Société ADISSEO – Commune de Commentry

Demande de cessation d'activité des lagunes et -confinement des boues sur site

Rapport de l'inspection de l'inspection des installations classées sans présentation
au Conseil Départemental de l'Environnement et des Risques Sanitaires et Technologiques (CoDERST)

Objet : Confinement de boues d'épuration sur site

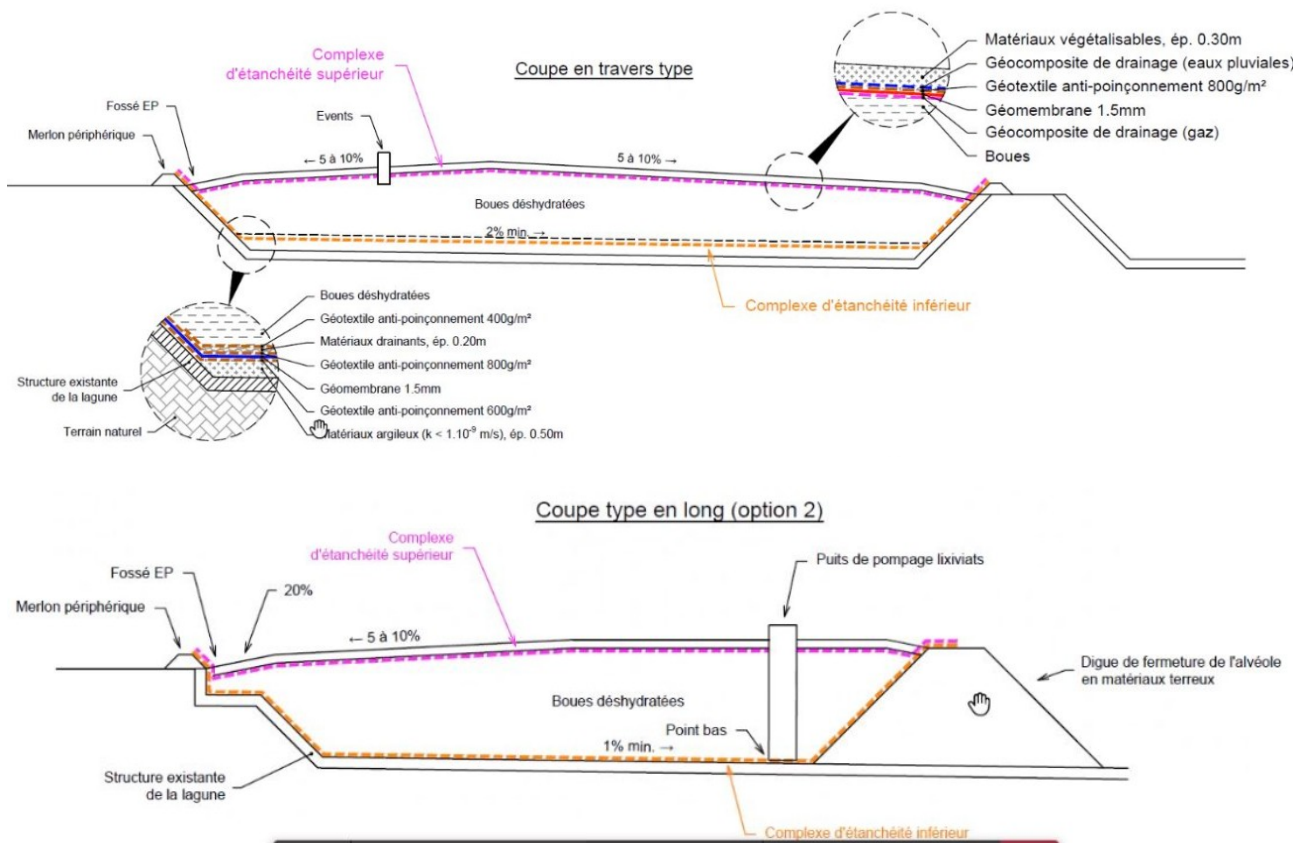
Par courrier du 19 juin 2020, l'inspection avait demandé à l'exploitant de compléter sa démonstration concernant son choix de confinement sur site vis-à-vis d'un abattement préalable du COT et la

justification d'une élimination impossible en installation de stockage de déchets non dangereux. Ces éléments ont été apportés par l'exploitant dans son courrier du 31 août 2020.

Les coûts de traitement et de transport des terres après traitement rendent cette opération moins intéressante que le confinement des boues sur site. De plus, ce confinement sur site permet d'éviter la circulation d'environ 400 camions. L'inspection ne s'oppose donc pas au choix de cette solution.
